**Forum mondial de l'harmonisation
des Règlements concernant les véhicules**

Règlement n° 41 (Bruit émis par les motocycles)

Proposition de supplément 1 à la série 04 d'amendements au Règlement n° 41

Communication de l'expert de la Fédération de Russie*

Appendice 2, figure, modifier comme suit:

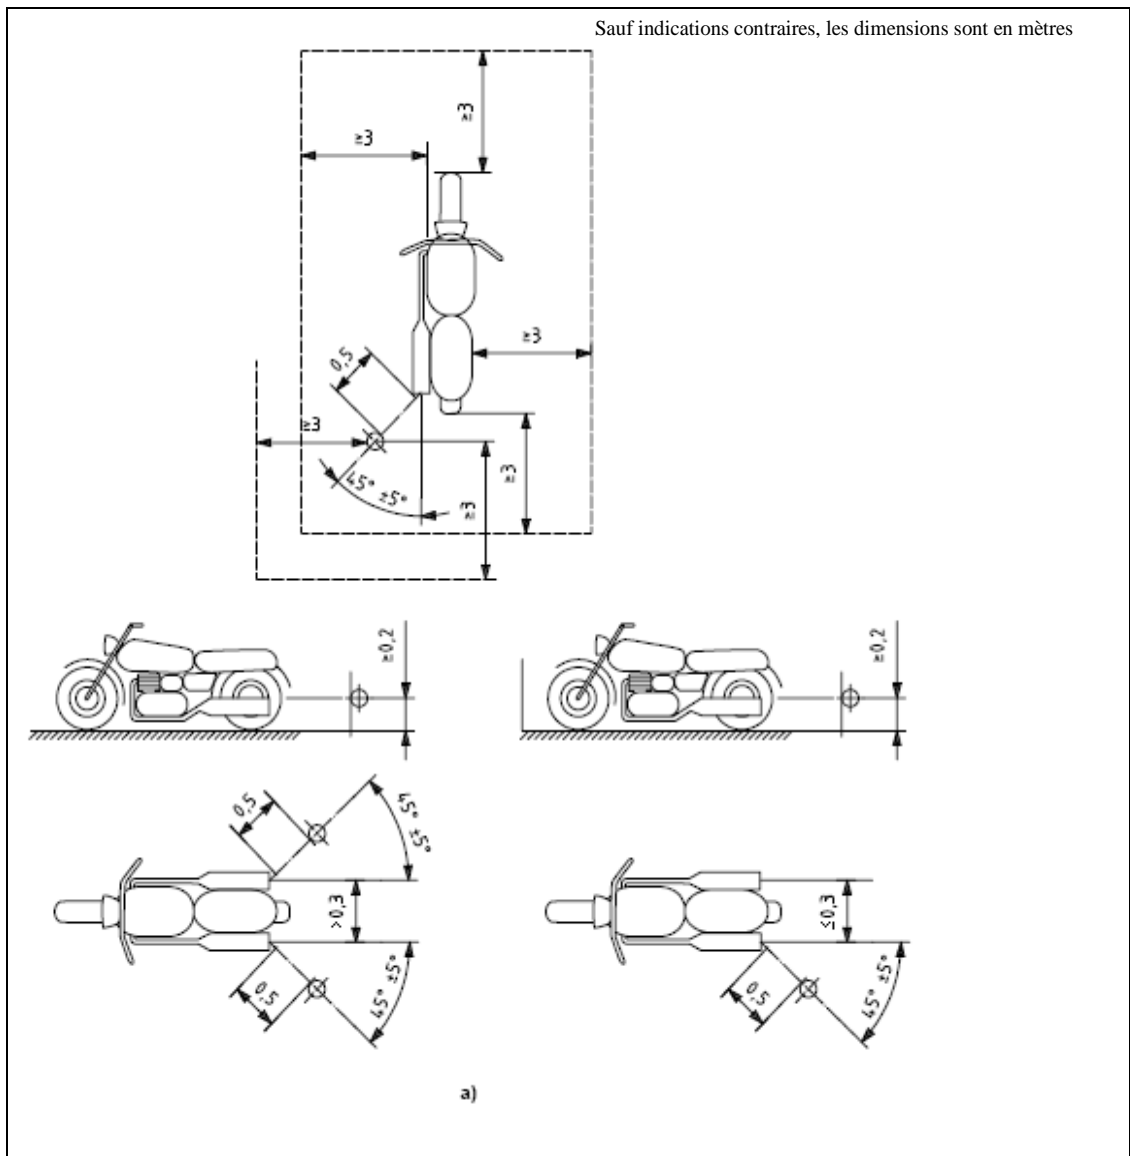
Paragraphe 2.4.1, modifier comme suit:

- «2.4.1 ...Si le véhicule possède deux ou plus de deux sorties d'échappement
 espacées de ~~moins de~~ **0,3 m au maximum**...».

25. *Annexe 3, appendice 2:* Le signe « \geq » se rapporte à la distance entre les silencieux. Il doit être remplacé par « \leq ».
26. *Annexe 5, titre et paragraphe 1:* «Dispositifs d'échappement ou silencieux» est remplacé par «Dispositifs d'échappement ou d'admission» qui semble plus correct.
